INFORME MENSUAL DE INTERVENTORÍA No.29

**PERIODO
01 AL 31 DE JULIO DEL 2024**

**INTERVENTORIA TÉCNICA, ADMINISTRATIVA, FINANCIERA, AMBIENTAL,
JURÍDICA Y SUPERVISIÓN TÉCNICA INDEPENDIENTE PARA LA CONSTRUCCIÓN
DEL CENTRO ADMINISTRATIVO MUNICIPAL DE ENVIGADO (CAM), EN
CUMPLIMIENTO AL CONVENIO INTERADMINISTRATIVO
ENV-09- 09-0926-21, ACTA DE EJECUCIÓN N°9**

Durante el mes de julio de 2024 se envió a Coninsa correos y oficio con consultas respecto a los diseños de estructura metálica, estructura en concreto y arquitectónicos, de los cuales se han recibido respuestas y aclaraciones, así mismo se hace seguimiento a las que aún están pendientes por solucionar, lo cual se relaciona a continuación:

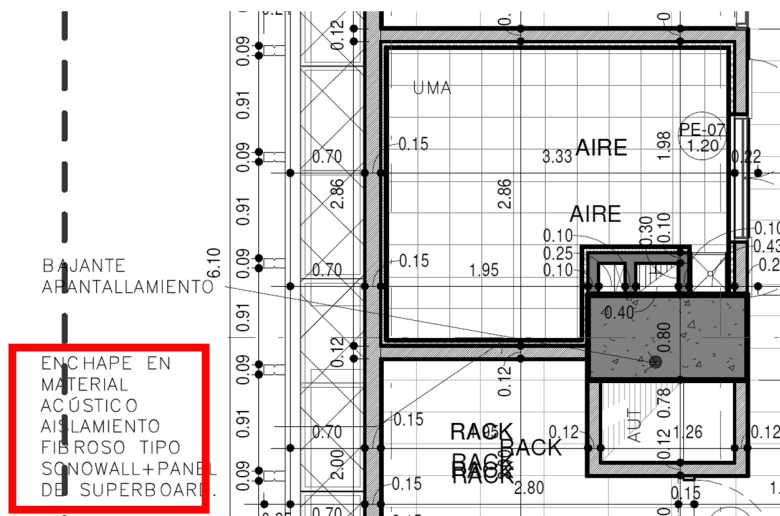
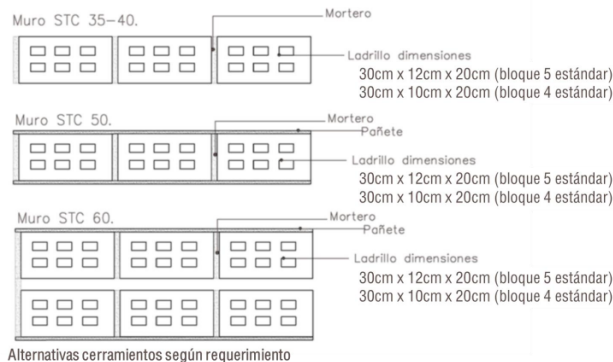
Al revisar el plano o detalle de piso 4 en el informe bioclimático (planta lado izquierdo), se observa que para el cuarto de las UMAS no especifica si debe tener muros acústicos o qué tipo de STC, esto se evidencia además en todos los pisos, mientras que en el plano arquitectónico de piso 4 (planta lado derecho), especifica *“Enchape en material acústico aislamiento fibroso tipo snowall + panel de superboard”*, esta misma descripción se tiene en las demás plantas, mientras que en presupuesto solo se menciona enchape acústico, acabado a una sola cara. Teniendo en cuenta lo descrito anteriormente y debido a las diferencias que existen entre el informe de bioclimática, planos arquitectónicos y presupuesto, se requiere el detalle con el tipo de muro acústico en estos espacios.

5. En el informe de bioclimática se observan las composiciones de los muros dependiendo el requerimiento de aislamiento necesario, teniendo dos opciones una en mampostería y otra en construcción liviana, pero en los planos arquitectónicos se observa una combinación de estas opciones de la cual no se tiene la composición en el informe; es importante saber cuáles son los componentes de estos “muros combinados” para poder realizar de forma correcta dichos muros.

Debido a las inconsistencias y faltantes en la información que se tiene en el diseño, configuración y ubicación de los muros acústicos del proyecto y teniendo en cuenta lo manifestado por la interventoría en la reunión del 19 de julio de 2024, se solicita que por parte del diseñador se entregue un anexo con las correcciones, aclaraciones o complementos al informe de bioclimática, así mismo que se realice en los planos arquitectónicos, con el fin de que toda la información que se tiene en obra para la

Figura 1. Extensión del lleno con concreto ciclópeo.

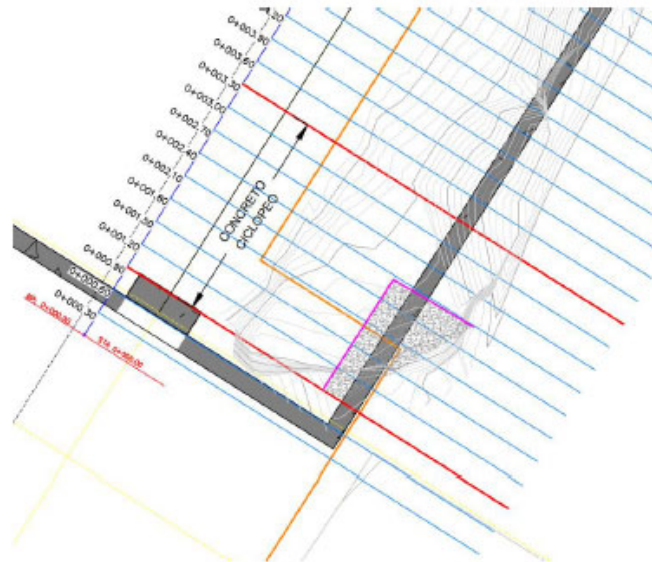
1. El lleno con concreto ciclópeo recomendado en el comunicado C41-M05-A24-TV37-M12-A20 se debe realizar sin excepción hasta 0.5 m por encima de la cara superior de la zapata expuesta en el tramo entre 0+000.90 a 0+003.30 de acuerdo al plano "LEV TALUD POR EJE 13 ED CONEXION-ACAD.dwg" recibido el 21 de junio.

Figura 4. Vaciado del concreto ciclópeo hasta la cota de apoyo de la zapata (1558.66).

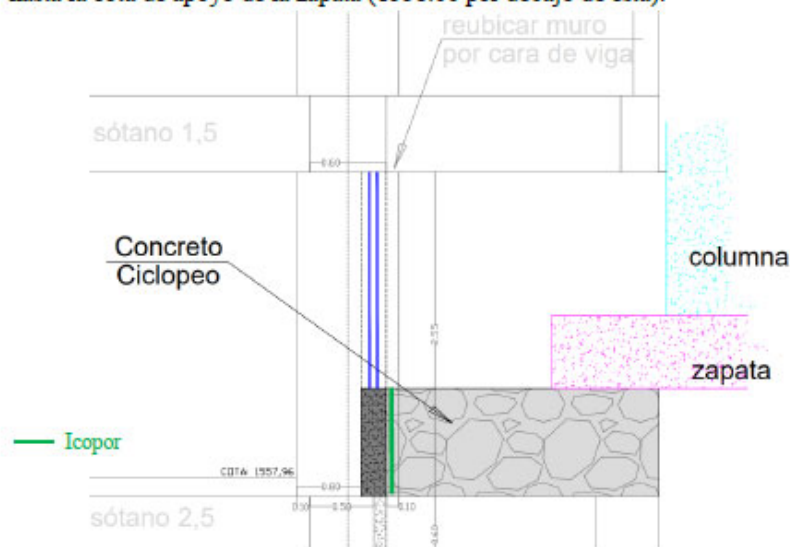
3. Colocar una capa de icopor para aislar el material de lleno de la superficie del muro de contención de sótano; luego de esto se podrá realizar el lleno en concreto ciclópeo hasta la cota de apoyo de la zapata (1558.66 por debajo de esta).

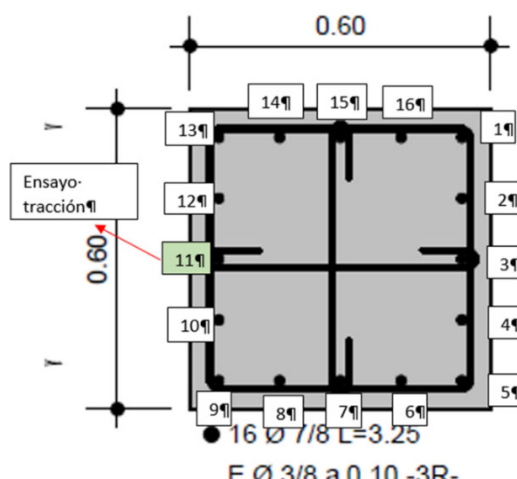
Se realizó prueba de anclajes para la viga de la rampa del piso 1 (Eje G) que llega a la columna H5: En planos inicialmente se contemplaba realizar anclajes de 1.35 m, debido a que en un principio dicha viga no estaba diseñada y ya se había construido la columna H5..

Debido a que no fue posible realizar los anclajes de 1.35 m de profundidad ya que los proveedores consultados no contaban con equipos para realizarlos, se solicitó revisión de ejecutarlos a 1.20m de profundidad, los cuales fueron autorizados por el estructural, sin embargo, debido a la dificultad y la cantidad de acero presente en la columna fue posible solo realizar las profundidades que se mencionan en el siguiente cuadro, para lo cual se realizó prueba de tracción y se envió el resultado al diseñador estructural.

En respuesta el estructural indicó que revisó el informe presentado por la empresa Ideas Civiles donde se concluye que se presentaron la misma profundidad mínima de anclaje para barras de 7/8", que el anclaje revisado presentó estabilidad durante la aplicación de la carga y porcentajes de fluencia fue acorde, adicionalmente en la tabla presentada se tienen profundidades de anclaje mayores al mínimo (0.80m a 1.20m) y el epóxico empleado fue tipo Dayton, condiciones favorables.
